伊方発電所3号機第15回定期検査中に
連続発生したトラブルに関する報告書

令和2年7月

伊方原子力発電所環境安全管理委員会
原子力安全専門部会

図2-8 部分モデルによる実証試験

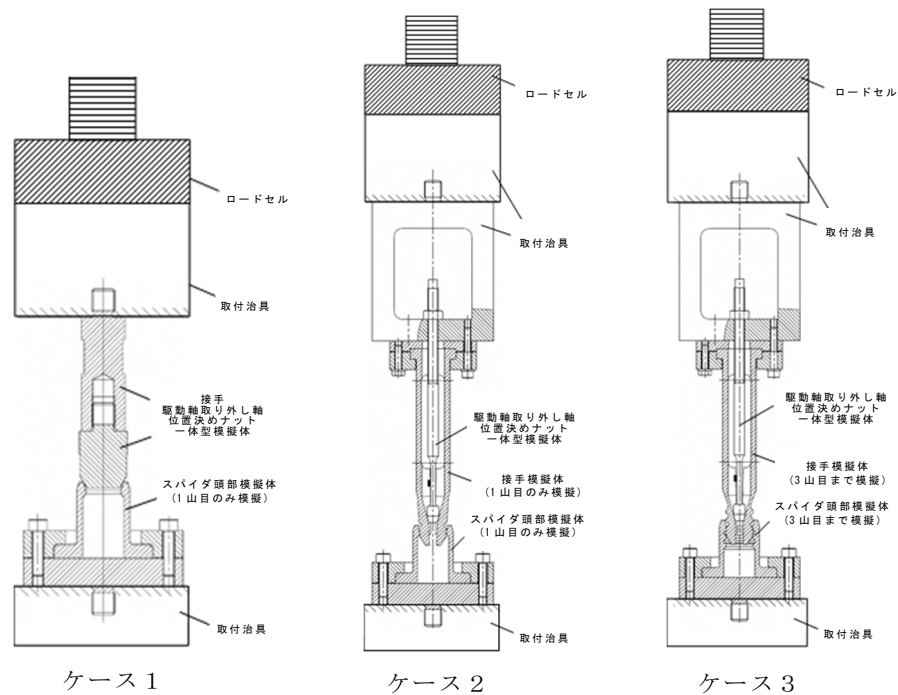
本事象の発生メカニズムについては、作業手順、制御棒クラスタのスパイダ頭部へのスラッジの堆積、駆動軸等の観察等の事実から、不完全結合に至る様々なケースを検討し、実証試験や解析等も実施した上で特定している。また、今回講じることとした再発防止策である重量確認と位置確認により、駆動軸と制御棒クラスタの結合・切り離しの状態を確実に確認できるため、スラッジの影響の有無にかかわらず、今後、同様事象を確実に防止することができる。

図3-6 点検装置ラックの開口寸法拡大

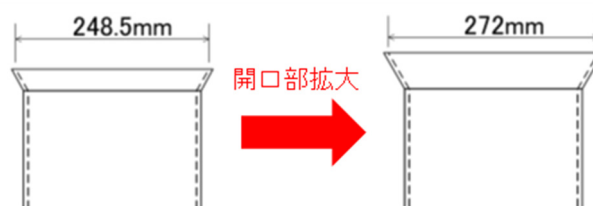
再発防止策として講じる点検装置ラック開口寸法の拡大等は、極めて原始的な対策であり、燃料集合体の移動操作の技術的改善にも取り組んでももらいたい。

技術的に高度化する対策としては、使用済燃料ピットクレーンの位置決め自動化等が考えられるが、クレーンに吊り下げられた工具や燃料集合体には、僅かな揺れや振動等が発生するため、目視で挿入状況を確認しながら、手動によりセンタリングの微調整を行う必要があり、全工程を自動化することは困難である。

このため、燃料集合体のラック乗り上げ防止の観点から、点検装置ラック開口寸法の拡大と水中照明の設置により作業環境を改善するとともに、水中カメラの設置により、ダブルチェック体制を構築することとしている。

これらは、作業内容から判断して、最も有効な対策である。

図 4-5 状態監視強化対策

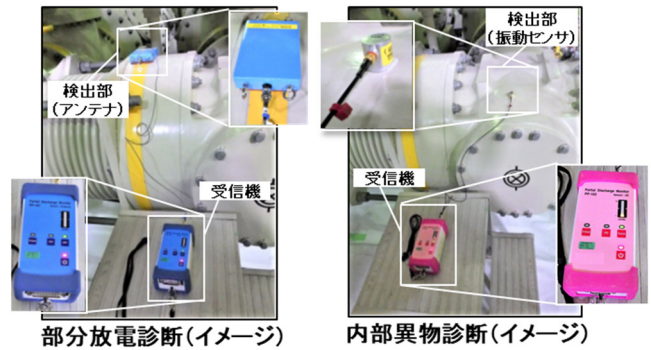
断路器の嵌合部の損耗等による短絡はめったに起こらない事象だと考えられるが、故障した機器と同一構造の断路器を調査した結果、更に2台の断路器において、短絡につながる放電の影響（フッ素化合物及び嵌合部の損耗）が確認されたことから、断路器の構造的に、本事象と同様の事象が起こり得る可能性もあるのか。

このため、これまでのメーカー推奨に基づく定期的な開閉試験や絶縁抵抗測定等の点検に加え、今後は、同一構造の断路器については、同様のメカニズムによる故障が起こり得るという前提で、短絡につながる部分放電を検知するため、新たに部分放電診断を常時計測・常時記録するとともに、金属くず等の振動を確認するため、定期的に内部異物診断を実施することにより、異常の兆候の早期検知のため監視強化を行う。

また、当該断路器については、導電部、絶縁部、接触部等は優れた絶縁性能を有する六フッ化硫黄ガスを封入したユニット内に全て密閉し、外部雰囲気の影響を遮断していることから、長期間劣化せず、耐環境性に優れた信頼性の高い装置となっているものの、今回の原因調査で推定したメカニズムにより、故障が起こり得ることが判明したことから、今後、メーカーとも協議しながら、恒常的な対策についても検討することとしている。

図 4-6 試験再開時の試験系統

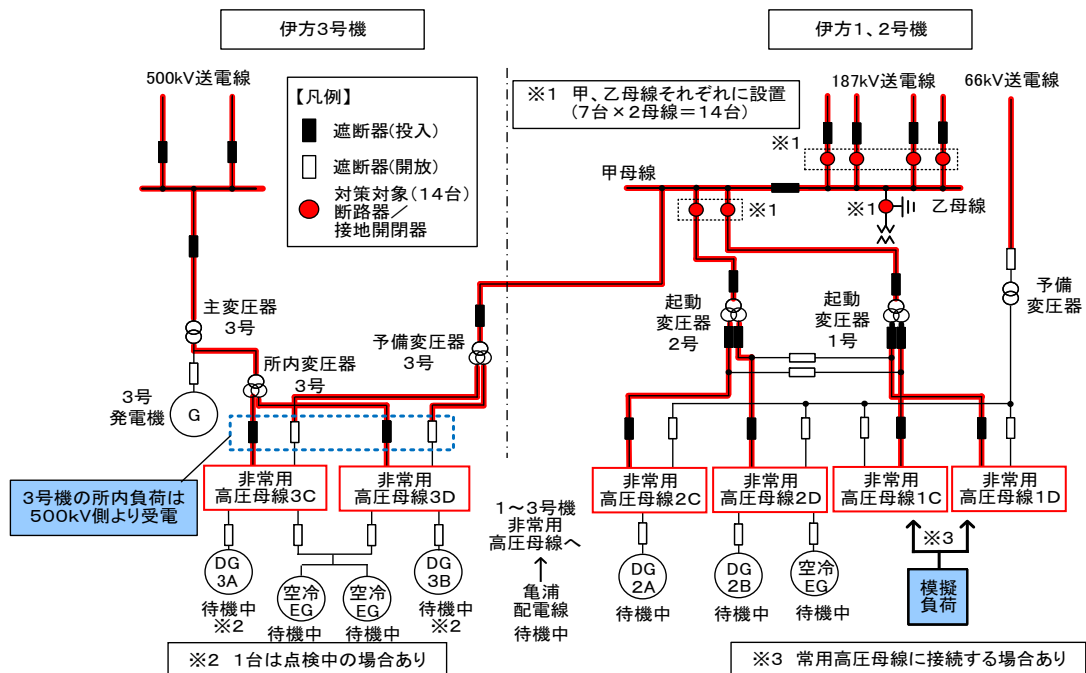
本事象においては、試験中の断路器の故障が原因で一時的に所内電源が喪失したが、今後は、機器の故障があっても、一時的にしる1～3号機すべての電源が喪失しないように、試験方法や点検体制を見直してほしい。

今回の事象では、設計どおりに1、2号機は予備系統である66kV送電線、また3号機は起動した非常用ディーゼル発電機からの受電に自動で切り替わったが、一時的とはいえ、1～3号機が同時に停電してしまったことから、今後、同試験を実施する際には、模擬負荷を使用することにより、3号機に接続しない試験系統にすることとする。また、最適な試験系統構成や負荷の状況は、プラント状態に大きく依存することから、過去の実績にとらわれることなく、試験の都度、原子力安全に係るリスクについて、確率論的リスク評価等のリスク情報を活用するなど、より幅広い観点から特定、分析評価を行い、リスク低減に係る取組みを実施していく。
